**Progetto di coltivazione della cava Borella spostamento volumi già
autorizzati per coltivazione in galleria
Comune di Vagli Sotto**

**ai sensi della L.R.35/2014, Disciplina del PIT e L.R.10/2010
in conformità al PABE Scheda nr.7 – Bacino Monte Pallerina**

***Faeto Escavazione s.r.l.
Località Isola di Roccalberti
Camporgiano (LU)***

Integrazioni a seguito verbale
conferenza dei servizi del 24 febbraio
2026

Fig. 1 planimetrie cavità carsiche cava Borella da castato FST

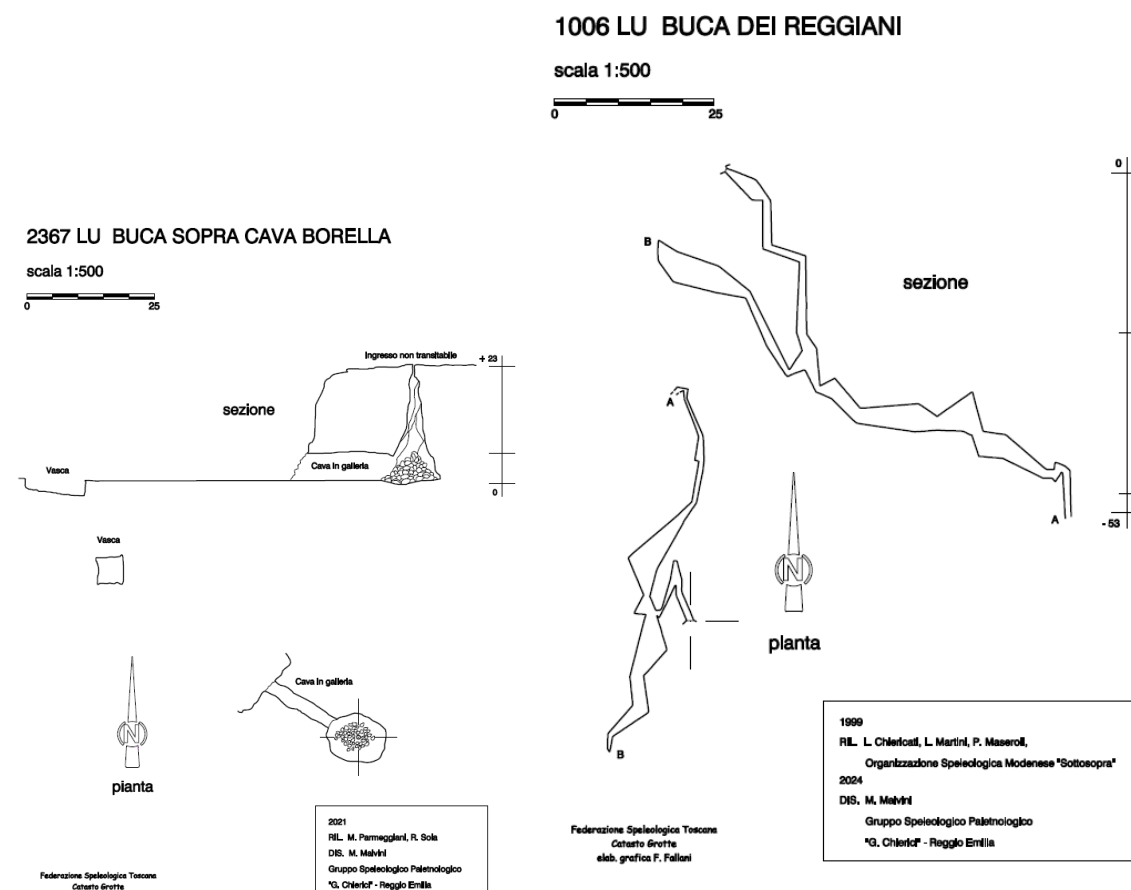
Il Rappresentante del Parco fa presente che le revisioni dello Studio d’Impatto Ambientale e quello d’Incidenza non evidenziano le parti riviste rendendo molto difficoltosa la valutazione. Inoltre è necessario approfondire gli studi su l’habitat 8310 segnalato e presente nel sito estrattivo riportando sulla tavola di progetto anche lo sviluppo ipogeo delle cavità carsiche. Per questi motivi si sospende l’istruttoria chiedendo integrazioni.

Si allega la *Tav. n. 20 – cavità carsiche censite rev.01 -2026*, dove è riportata la posizione della cavità carsiche, Buca sopra cava Borella , Bucone della Borella e Buca dei Reggiani . Per quanto riguarda le cavità Buca dei Reggiani e Buca sopra cava Borella viene riportata anche la planimetria , mentre per la cavità Bucone sopra cava Borella questa non è disponibile e quindi non indicata. Si tratta in ogni caso come già evidenziato in precedenza di cavità carsiche di modesto sviluppo e non collegate al sistema carsico della Valle di Arnetola. Due cavità sono delle sinkhole , Buca sopra cava Borella e Bucone della Borella, di cui la prima individuata con l’attività estrattiva e senza alcuna prosecuzione nel pavimento della galleria.

Di seguito si riportano i rilievi delle cavità carsiche estratti dal catasto della FST.

Fig.2 area servizi coperta da ghiaia di grosse dimensioni di marmo

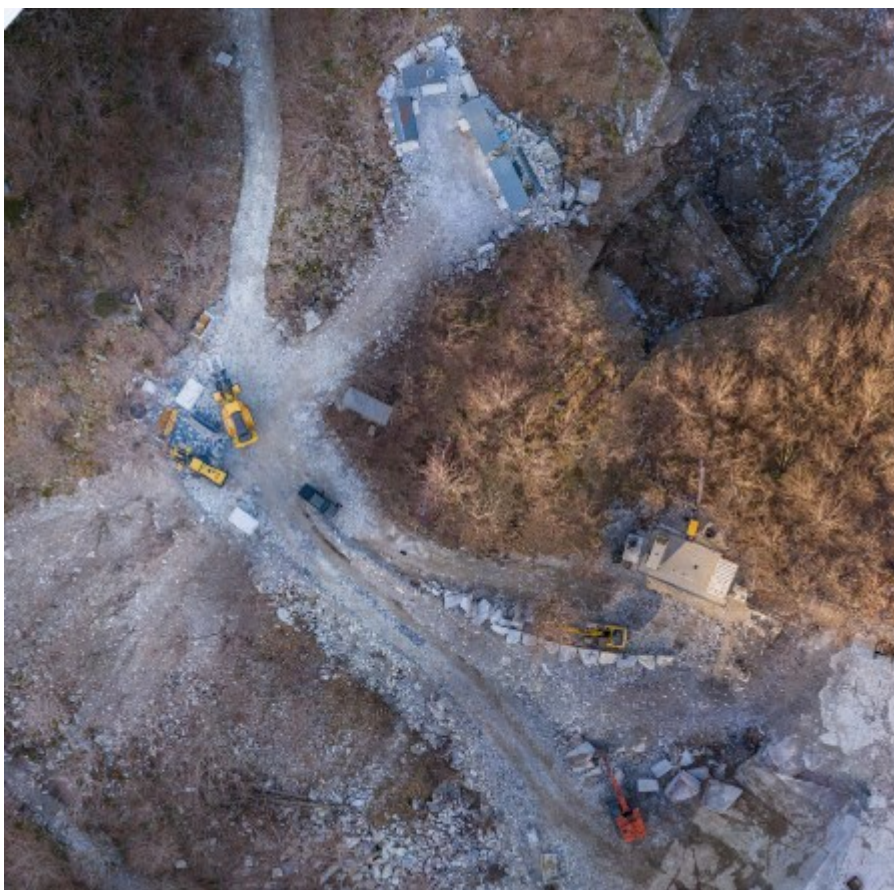
- Si ricorda che a seguito di un controllo (prot. 90977 del 30/11/2023) erano emerse alcune criticità relative alla presenza di materiale fine all'interno del sito e nell'intorno della cava. A seguito della richiesta del precedente contributo di predisporre una procedura di pulizia dei piazzali e delle strade di cava, il proponente ha fornito alcuni elementi generici nella parte finale del PGAMD tuttavia non si ha evidenza che sia stata elaborata la procedura per regolare la pulizia dei piazzali e delle strade di cava, che dettagli responsabilità, frequenza delle operazioni in condizioni ordinarie, attrezzature, modalità di registrazione e individuazione delle condizioni straordinarie nelle quali prevedere una pulizia dei piazzali, a titolo di esempio a seguito di precipitazioni. Si richiede di fornirla.

- In cava sono presenti le procedure per la regolare pulizia dei piazzali e delle vasche per la raccolta delle acque sotto forma di Ordini di Servizio a cui sono allegati i registri , emessi prima del rialsco del PAUR n. 10 del 09 giugno 2023. Si allegano alla presente gli ordini di servizio OS1, OS2 e OS3. Si rende noto che tutta l'area di servizio e la strada di accesso è stata coperta da ciottoli di grosse dimensioni a seguito del controllo del 30.11.2023, verificando che la bagnatura delle aree non garantiva di mantenere tali aree prive di polvere. Come visibile nella foto seguente le aree oggetto di contestazione del controllo del 30/11.2023 sono attualmente coperte da ghiaia grossolana e praticamente prive di terre.
